**Rapport de l'inspection de l'environnement chargée des installations classées relatif à
l'examen de la demande d'autorisation environnementale unique en vue d'exploiter
une installation de traitement d'effluents viticoles**

Nom du pétitionnaire : **Azur Bio-Traitement (groupe Azur Distillation)**
Nature de l'évaluation environnementale : **Étude d'Impact**
Projet : **installation de traitement d'effluents viticoles**
Située sur la commune de : **St Maximin (Var)**
Dossier déposé auprès du préfet de département le : 02 octobre 2017
Accusé de réception établi le : 15 mars 2018

OBJET : avis sur un dossier de demande d'autorisation environnementale (DDAE) relatif au projet de création d'une station de traitement des effluents vinicoles – commune de Saint-Maximin-La Sainte-Baume

Concernant les aspects urbanistiques

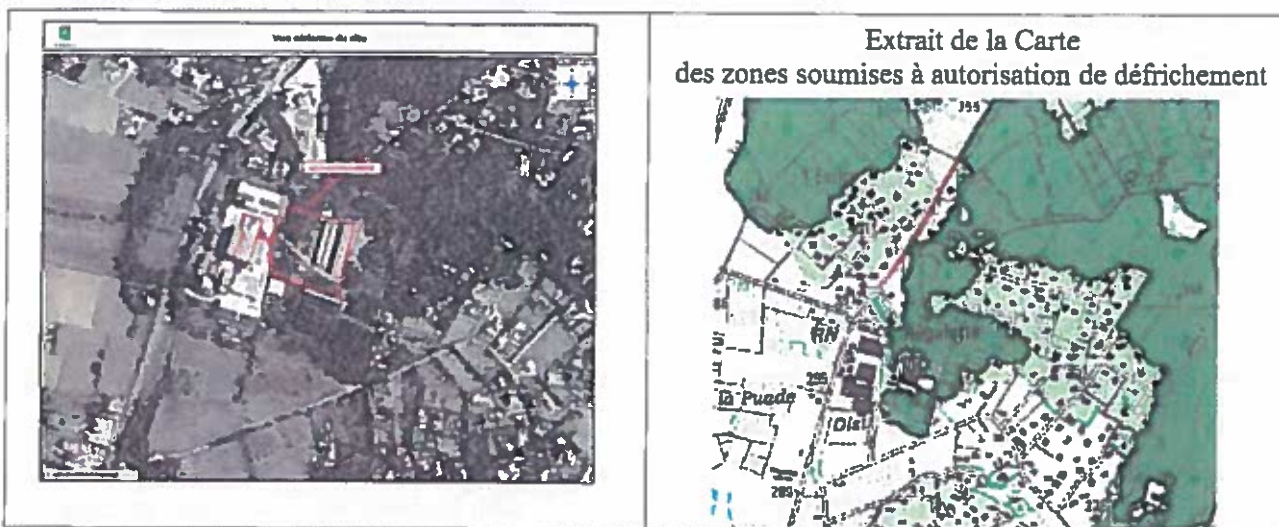
- Incendie, point d'eau autour du site (*Source : Remocra*) :
 - PI SMB21 (60 m³/h) **NON CONFORME** à 230 m sur RD560 ;
 - PI SMB19 et 20 (30 à 60 m³/h) **INDISPONIBLE** sur le site ;
 - PI SMB95 (30 à 60 m³/h) **NON CONFORME** à environ 100m sur chemin à l'Est du site.
- Surface de plancher créée : **on ne sait pas.**
- Surface de plancher démolie : **on ne sait pas.**
- ERP/IOP : pas de public sur le site.

En conséquence, il est difficile d'émettre un avis en matière d'urbanisme sur le projet présenté au regard des pièces fournies et en l'état actuel du dossier.

Les pièces suivantes apparaissent nécessaires afin d'analyser plus finement le dossier :

- un plan de masse du projet côté dans les 3 dimensions et faisant apparaître les bâtiments existants, à créer et éventuellement à démolir ;
- un plan de coupe précisant l'implantation des constructions à créer par rapport au profil du terrain. Si les travaux ont pour effet de modifier le profil du terrain ce plan fait apparaître l'état initial et l'état futur ;

- un plan des façades et des toitures. Si celles-ci sont modifiées sur le bâti existant, ce plan fait apparaître l'état initial et l'état futur ;
- un document graphique détaillé permettant d'apprécier l'insertion du projet de construction par rapport aux constructions avoisinantes et aux paysages, son impact visuel ainsi que le traitement des accès et du terrain. Il n'y a pas de photo prise depuis les habitations situées à l'Est permettant de s'assurer de la bonne insertion du projet.

- Toute pièce qui permettrait de vérifier la conformité aux articles du PLU pré-cités, notamment des éléments qui permettraient de lever l'incompatibilité au titre de l'article UG4 (réseaux d'assainissement) du PLU.

- L'absence de preuve de points d'eau exploitables pour la défense contre l'incendie tend à mettre en avant le principe de précaution et l'application de l'article R111-2 du code de l'urbanisme au titre de la sécurité publique. Ce point devra être confirmé auprès du SDIS.
